## 改善箇所説明図

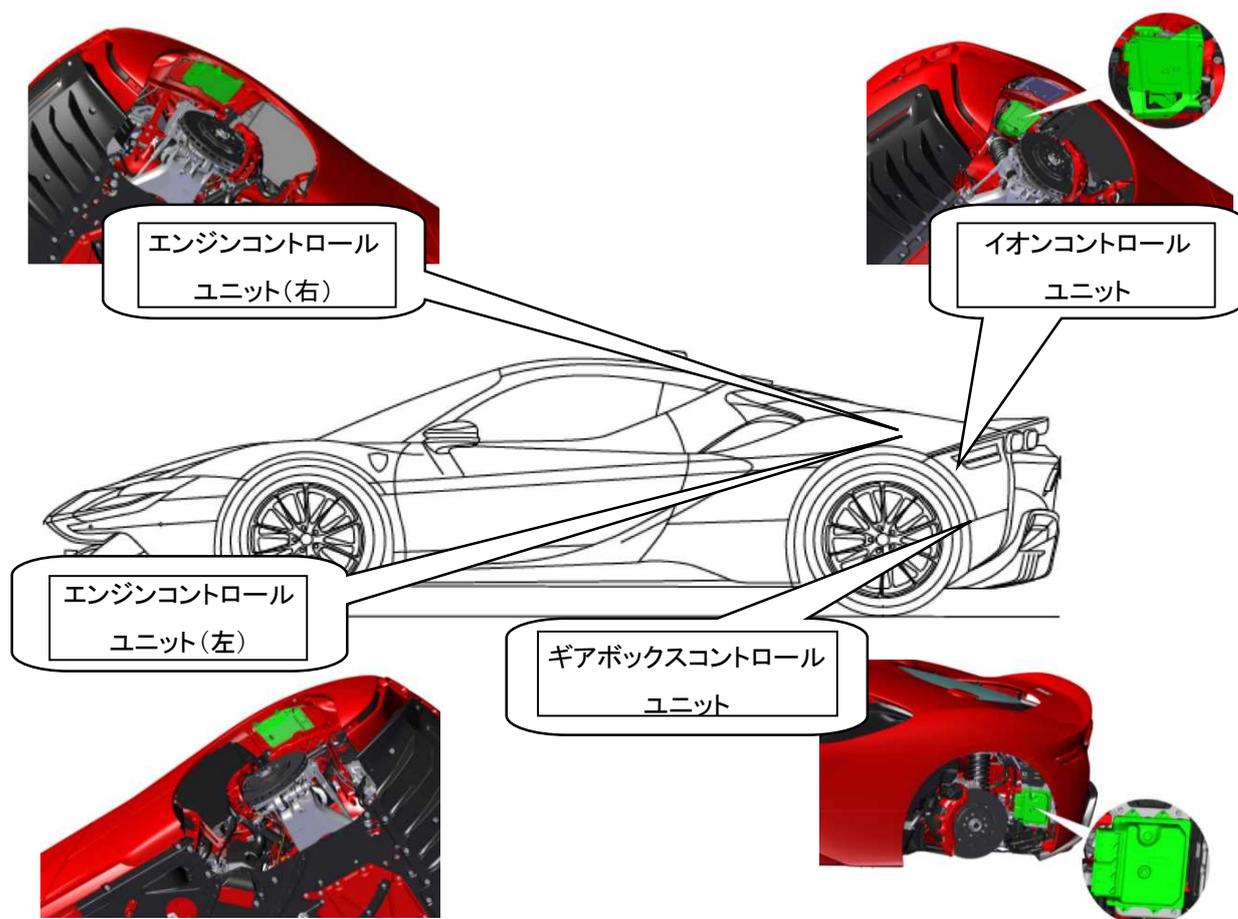
エンジン制御装置（ECU）において、排気管の温度をモニターする温度センサーの閾値が、誤って 200℃ に設定されているため、この閾値を超えた場合、チェックエンジンランプが点灯し、エンジン性能の出力を低下させる。

また、停車後、アイドリング状態が続くと 90 秒後にエンジンが停止する。エンジン停止後、エンジンの再始動が出来ず、かつ電動機走行もできなくなるおそれがある。

全車両、エンジン制御装置（ECU）の温度センサーの閾値を変更するため、ソフトウェアを書換える。上記の制御装置に関連するイオン制御装置、ギアボックス制御装置も書換える。

□ はソフトウェアを書き換える部品を示す。

識別：車台番号の上部に識別ペイント（黄色）を塗布する。
